**ALLEGATO 2 – MODULO DESCRIZIONE DELLE PROPOSTE DI AGGIORNAMENTO ALLA CARTOGRAFIA
DEI PIANI DI BACINO**

Comune: GANDINO

- Modifica locale
 - Area Elaborato 2 PAI
 - Area a rischio idrogeologico molto elevato (Allegato 4.1 Aree a rischio idrogeologico molto elevato)
 - Area allagabile PGRA - Ambito RSCM
 - Area allagabile PGRA - Ambito RSP
 - Area allagabile PGRA - Ambito ACL
 - Area allagabile PGRA – Ambito RP¹
 - Aggiornamento complessivo delle aree in dissesto idraulico e idrogeologico del territorio comunale**
 - Altro
-

MODIFICA MD_026

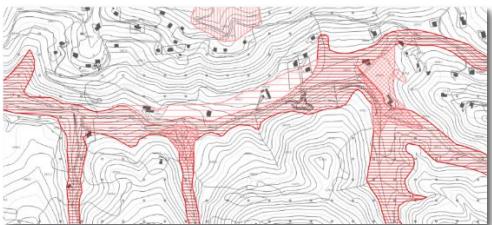
Il dissesto segnalato è perimetrato per fotointerpretazione, senza ulteriori indicazioni e forse non verificato sul terreno; partendo dal GeolFFI, il dissesto è stato traslato nel Quadro P.A.I. attraverso lo studio geologico 2012, e analogamente inserito nel Piano di Emergenza Comunale, rimanendo così vigente sino ad oggi. Per quanto riguarda le altre perimetrazioni previgenti, non derivano dal GeolFFI, forse sono da ascrivere alla Cartografia Geoambientale ma non vi è modo di verificarlo. Ad ogni modo, la situazione è diversa e più articolata da quella prospettata attualmente. Il fenomeno indicato nel GeolFFI è esistente, ma è stato modificato nel suo perimetro. Le piccole conoidi sul fondovalle sono state tutte aggiunte *ex novo*, tranne due che sono state soltanto sottoposte ad adeguamenti morfologici (leggermente più consistenti per la "Cp" della Valle Lunga e Valle dei Fondi). Sono state infine introdotte *ex novo* due piccole frane attive in sponda sinistra. Si segnala inoltre che l'area "Ee" è stata a sua volta sottoposta ad adeguamenti morfologici, per i quali si rimanda alle schede specifiche.

MODIFICA MD_027

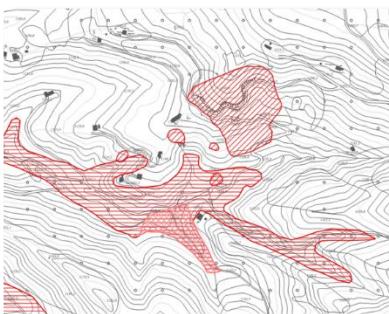
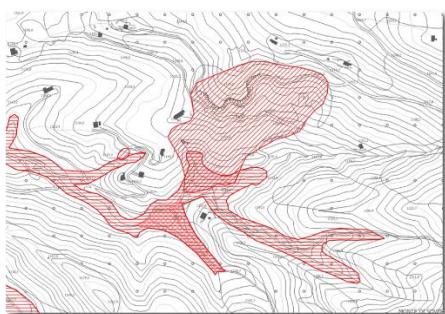
I dissesti segnalati sono perimetrati per fotointerpretazione, senza ulteriori indicazioni e forse non verificato sul terreno; partendo dal GeolFFI, il dissesto è stato traslato nel Quadro P.A.I. attraverso lo studio geologico 2012, e analogamente inserito nel Piano di Emergenza Comunale, rimanendo così vigente sino ad oggi. In realtà l'area in dissesto è più vasta e più omogenea rispetto ai singoli perimetri segnalati. Sulla scorta dei rilevamenti di terreno, i fenomeni indicati nel GeolFFI sono stati accorpati in un'unica ampia area franosa attiva, non essendo infatti chiaramente rilevabili come elementi a sé stanti. La conoide "Cp" è stata solo adeguata topograficamente, in particolare restringendola leggermente sul lato nord-est dove, secondo l'attuale perimetrazione, si spingeva in modo anomalo ed irrealistico su di una scarpata ripida (in direzione della cascina che, però, è posta molto più in alto). Si fa presente, infine, che in quest'area sono state adeguate morfologicamente alcune perimetrazioni "Ee"; a tal proposito si demanda alle schede specifiche.

MODIFICA MD_028

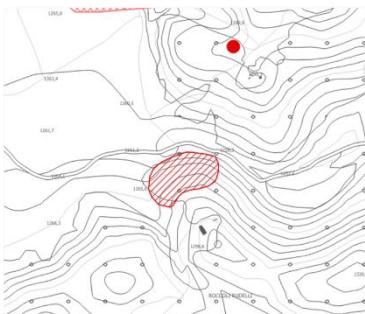
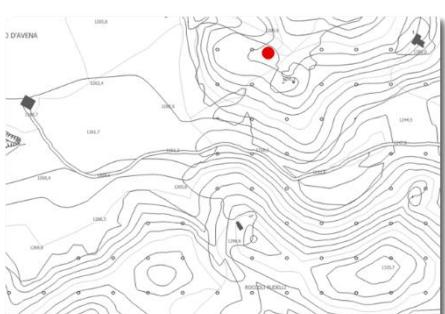
La frana di nuova introduzione non è mai stata rilevata. Si tratta di una zona di potenziale caduta massi che viene inserita come nuovo dissesto di tipo attivo, con la geometria osservata sul terreno.

MODIFICA MD_029

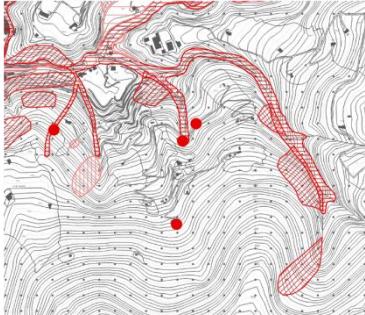
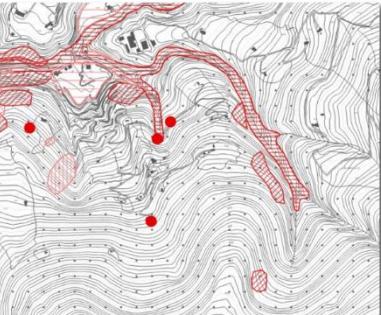
Si tratta di vari dissesti che vengono prolungati fino ai vicini assi vallivi.

MODIFICA MD_030

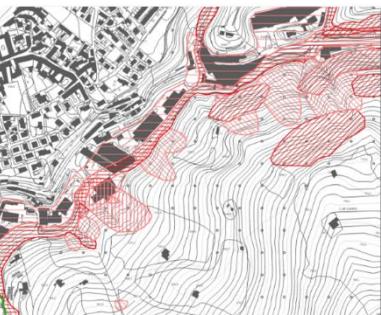
Si tratta di un pendio ripido con diffusi segni di instabilità, in cui le perimetrazioni franose previgenti, di derivazione Geolffi, sono insufficienti (non coprono l'intera zona in dissesto) oppure caratterizzate da un'articolazione morfologica che, di fatto, non è riscontrabile sul terreno.

MODIFICA MD_031

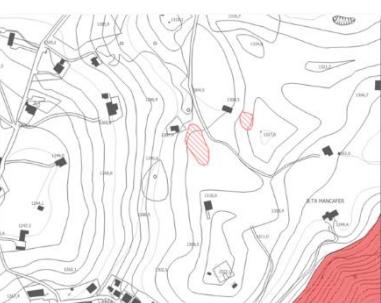
Si tratta di pendii pascolivi a medio-bassa acclività, prossimali a cascine, caratterizzati da alcuni segni di rottura della cotica erbosa per pascolo di bestiame e da un'articolazione morfologica dovuta al contesto di carsismo a dossi e depressioni. Le due frane quiescenti segnalate dal GeolFFI non hanno riscontri concreti sul terreno.

MODIFICA MD_033

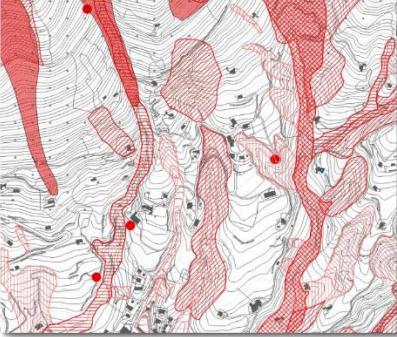
L'area con frane superficiali diffuse è perimettrata per fotointerpretazione, senza ulteriori indicazioni e forse mai verificata sul terreno; partendo dal GeolFFI, il dissesto è stato traslato nel Quadro P.A.I. attraverso lo studio geologico 2012, e analogamente inserita nel Piano di Emergenza Comunale, rimanendo così vigente sino ad oggi. L'area di crollo/ribaltamento posta più a monte deriverebbe da dato storico. Entrambi i dissetti sono in questo caso effettivamente esistenti, ma con perimetrazioni differenti. Lo scivolamento rotazionale-traslativo in sponda idrografica destra della valletta, fotointerpretato, non trova alcun riscontro sul terreno. I fenomeni indicati nel GeolFFI sono parzialmente esistenti, ma sono stati modificati nei loro perimetri sulla scorta di evidenze morfologiche, prevalentemente in ampliamento e ricoprendendo anche alcuni dissetti minori immotivatamente separati. Lo scivolamento rotazionale-traslativo posto a monte della Via degli Alpini in località *Fontanì 'lla Ena* è stato stralciato in quanto privo di qualsivoglia riscontro di terreno (ripa prativa a moderata pendenza, uniforme e senza alcun segno di dissesto).

MODIFICA MD_039

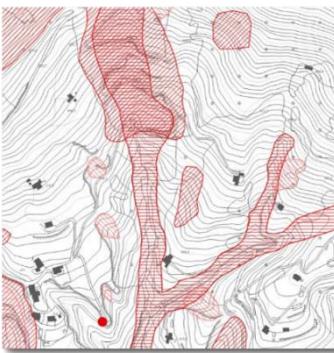
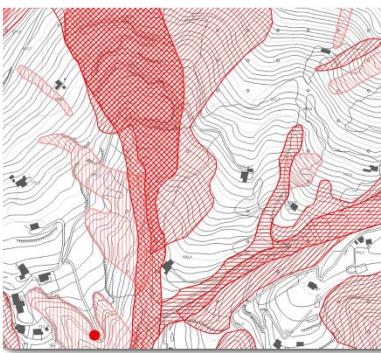
Le ripide scarpate della bassa Val Fada sono frequentemente sede di dissesti di vario tipo (cadute massi, scivolamenti, erosioni corticali), comunque attivi. Sulla sponda destra della bassa Val Groaro si rinvengono alcune profonde conche ascrivibili a paleofrane. La sponda sinistra della bassa Val Groaro è caratterizzata dalla presenza di pendii in condizioni instabili, di fatto ascrivibili a situazioni di franosità diffusa attiva.

MODIFICA MD_044

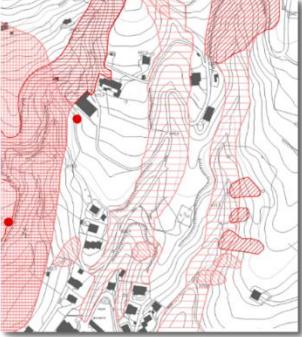
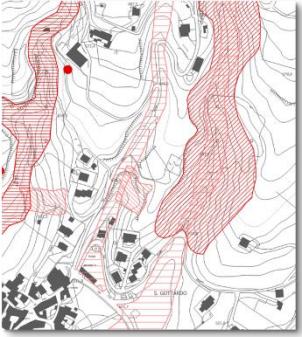
Lo scrivente ha rilevato un corpo detritico-torrentizio di forma allungata, in località Ronco. L'alveo non è L'ampia Valle di San Giacomo è interessata da una perimetrazione "Em" che, se considerata nella sua estensione laterale, si spinge per metri sui pendii, raggiungendo un'altezza incompatibile con la reale morfologia dei luoghi, soprattutto se si considera che il bacino idrografico a monte è modestissimo (molto meno di 1 kmq) e le portate di questo corso d'acqua (peraltro non indicato nel precedente studio del RIM) sono in generale estremamente esigue (di fatto è pressoché sempre asciutto e, anche in occasione di eventi meteorici molto intensi, lo scrivente non ha mai osservato più di un modesto rivolo sul fondo). Così come tracciati, i limiti laterali della perimetrazione esondativa raggiungono sui fianchi vallivi quote comprese tra +8 m e addirittura +17 m rispetto all'alveo, delineando situazioni idraulicamente inverosimili. Per assurdo, l'abitazione posta praticamente in centro alveo, pur essendo situata in fregio al tombotto dove il reticolo viene interrato, è stata esclusa dalla perimetrazione esondativa, che rimane sui fianchi a destra e sinistra senza alcuna apparente logica; il tracciamento nel suo complesso appare insomma piuttosto anomalo. Come palesemente evidenziato dalle fotografie, una piena che dovesse riempire la valle, peraltro con sezione molto ampia, fino alle quote prospettate, oltre a rappresentare un fenomeno a dir poco apocalittico, metterebbe in gioco un volume idrico del tutto incompatibile con il ridottissimo bacino idrografico a monte, ma anche francamente slegato dalla realtà. Nemmeno è giustificato un eventuale effetto erosivo sulle sponde, visto che l'alveo vero e proprio ha un'incisione quasi inesistente e i fianchi vallivi sono prativi, senza alcun segno erosivo legato al torrente (che infatti non ha, in sostanza, capacità erosiva apprezzabile).

MODIFICA MD_045

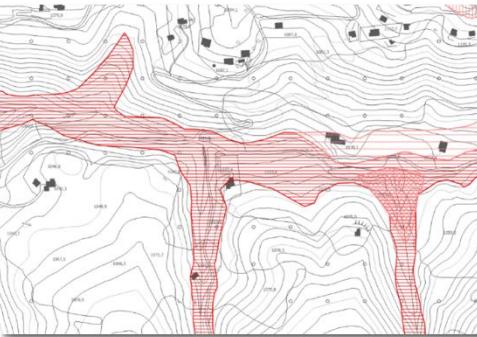
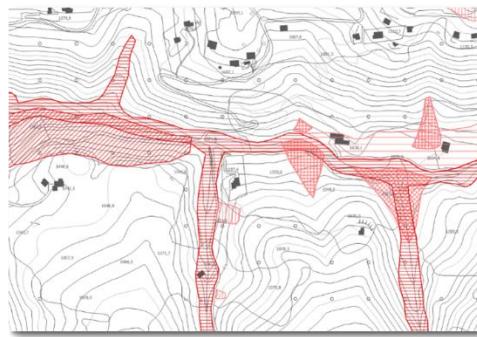
In questo caso, la chiesa di Val Piana è parzialmente interessata da una perimetrazione “Ee” proveniente sia dalla valle principale (Valle Piana) orientata ovest-est, sia da una valletta laterale (Valle di Boda) che discende in direzione sud-nord confluendo nella valle principale proprio nelle (relative) vicinanze dell’edificio sacro. La perimetrazione “Ee” previgente sia sull’asta principale che sulla valletta tributaria, se considerata nella sua estensione laterale, si spinge per metri sui pendii, raggiungendo un’altezza incompatibile con la reale morfologia dei luoghi. La chiesetta si trova a circa +13 m di quota rispetto al fondovalle dell’asta principale (senza contare altri 2 m circa di incisione d’alveo vera e propria), e a circa +10 m dal fondovalle della Valle di Boda; in entrambi i casi, è irragionevole ipotizzare che una piena proveniente da queste valli possa raggiungere una quota del genere, oltretutto considerando che ci si trova nella parte alta del bacino idrografico in contesto carsico e con corsi d’acqua quasi sempre asciutti. Si tenga altresì conto che l’area “Ee” posta in fianco idrografico sinistro dell’asta principale, poco ad est della chiesa, è stata tracciata su di un pendio prativo che, alla sua estremità sud (visibile nella fotografia all’estremità sinistra tra bosco e prato – cerchio azzurro), raggiunge la quota di quasi +20 m rispetto al fondovalle; ipotizzare un fenomeno di piena che riempia il fondovalle per 20 m di altezza, con una sezione peraltro così ampia, appare francamente inverosimile. Oltretutto, l’estensione del fenomeno a destra e a sinistra rispetto all’alveo risulta completamente asimmetrica, raggiungendo +20 m in sinistra e invece solo pochi metri sopra il fondo alveo in destra, evidenziando quindi una chiara incongruenza topografica. Tutti questi elementi fanno propendere per un tracciamento meramente cartografico della perimetrazione, andando di fatto a togliere significato al fenomeno stesso. Non risulta infatti traccia, nello studio geologico precedente, di dati idraulici che abbiano giustificato in qualche modo tali perimetrazioni, né lo scrivente è a conoscenza di analisi idrauliche effettuate sull’alta Val Piana. Non solo: proprio la Val Boda è stata in anni recenti oggetto di un intervento di sistemazione allo sbocco, con formazione di un canale con briglie e di un guado con sottostanti tubazioni; ebbene, la dimensione di tali opere è assolutamente ordinaria e conforme ad una normale dinamica idraulica di una valletta di questo tipo (come deve giustamente essere), e non certo tale da prospettare esondazioni di decine di metri d’altezza o scenari parossistici.

MODIFICA MD_046

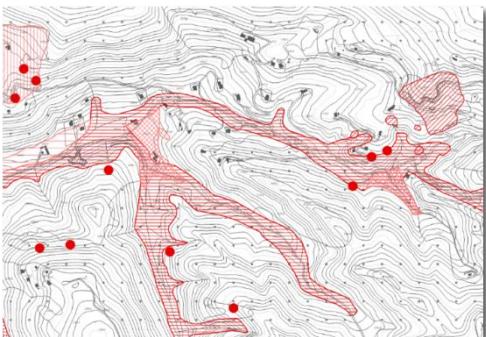
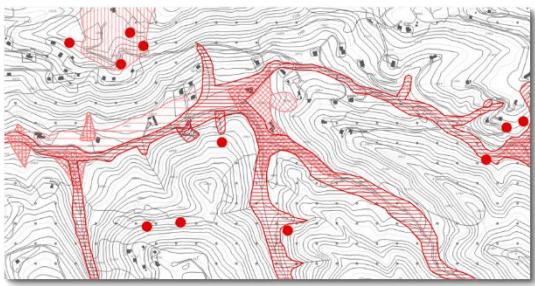
Si tratta della medesima situazione di cui alla modifica precedente (MD_045), però nel tratto compreso tra la chiesetta e gli ultimi parcheggi pubblici di Val Piana in località *Pozza de Servalì*. L'enorme estensione delle aree “Ee” riguarda in questo caso sia l'asta principale, cioè la Val Piana propriamente detta, sia alcune valli laterali quali la Valle dei Fondi, la Valle Lunga e il Fondo Largo (quest'ultimo oggetto, peraltro, di regimazione idraulica allo sbocco analogamente alla Val Boda, sempre nel 2021). Anche in questo caso, si osservano “risalite” dell'area esondativa Ee per decine di metri sui versanti, specialmente in sponda sinistra (dalle isoipse si evincono circa 25-30 m dal fondo alveo), peraltro con asimmetria tra i due fianchi. La cosa è ancora più accentuata dal fatto che, in questo tratto, il fondovalle è se possibile ancora più ampio rispetto al tratto della chiesetta, essendo caratterizzato dalla presenza di piane alluvionali larghe fino a 70-80 m. Risulta quindi, anche in questo caso, probabile il tracciamento meramente cartografico della perimetrazione, che non è congruente con la topografia e delinea uno scenario esondativo del tutto slegato dalla realtà dei luoghi.

MODIFICA MD_047

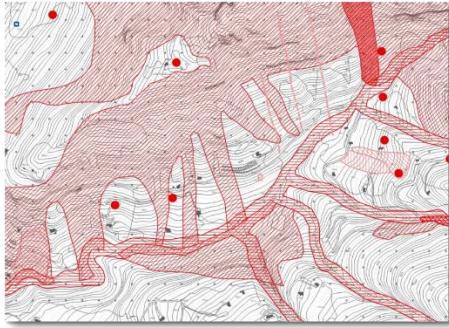
Alcune perimetrazioni esondative e di dissesto torrentizio sono risultate leggermente sovradimensionate o comunque non conformi alla topografia nella zona della bassa Val Piana (tra *Prat Serval* e *Fontanèi*); lo stesso per alcune vallette tributarie in sponda idrografica sinistra.

MODIFICA MD_048

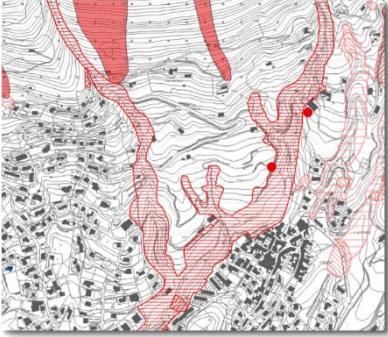
Le aree esondative del Torrente Re nel suo tratto intermedio (noto come Valle del Tuono), tra Barzizza e Cirano, sono ampiamente sovradimensionate e comprendono alcuni compluvi laterali (specialmente presso la Cascina Bertasa) in cui sono del tutto ingiustificate. Ciò in particolar modo se si considera che lo stesso torrente, da Via Milano in giù (circa 200 m a valle della zona di interesse), è stato oggetto di analisi idraulica nello studio di sottobacino del 2017, determinando aree esondative sostanzialmente minimali, completamente diverse da quelle tracciate a monte nello studio del 2012 su base puramente cartografica/morfologica. In particolare, nella parte più alta (località Ciranello), le aree esondative in sponda sinistra sono così alte da lambire i fabbricati dell'Azienda Agricola Caccia in località Cologno, ma tali fabbricati sono posti alla sommità di una rupe alta oltre 20 m rispetto al fondo alveo, e non vi sono nemmeno problematiche erosive spondali che giustifichino tale perimetrazione. Si consideri anche che il Torrente Re in questo tratto ha una portata modestissima (spesso è asciutto), non avendo ancora ricevuto praticamente nessun affluente degno di nota ed avendo un bacino idrografico assai limitato. Le aree esondative prospettate sono evidentemente sproporzionate e incompatibili sia con la topografia, sia con le caratteristiche del torrente, del bacino e dei luoghi, perdendo in pratica anche di significato.

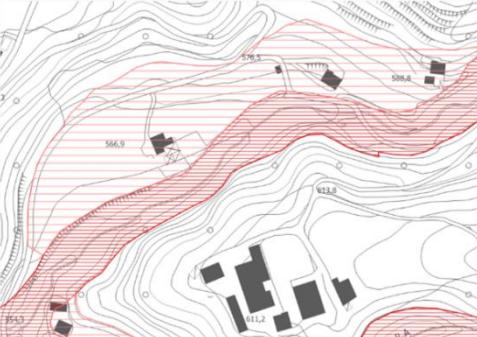
Si tratta di una frana di nuova introduzione in quanto appena occorsa. L'area proposta in "Fa" è più ampia del dissesto effettivamente avvenuto, perché tiene conto della situazione complessiva del pendio, ben evidenziata da due nicchie che sono segni evidenti di frane pregresse.
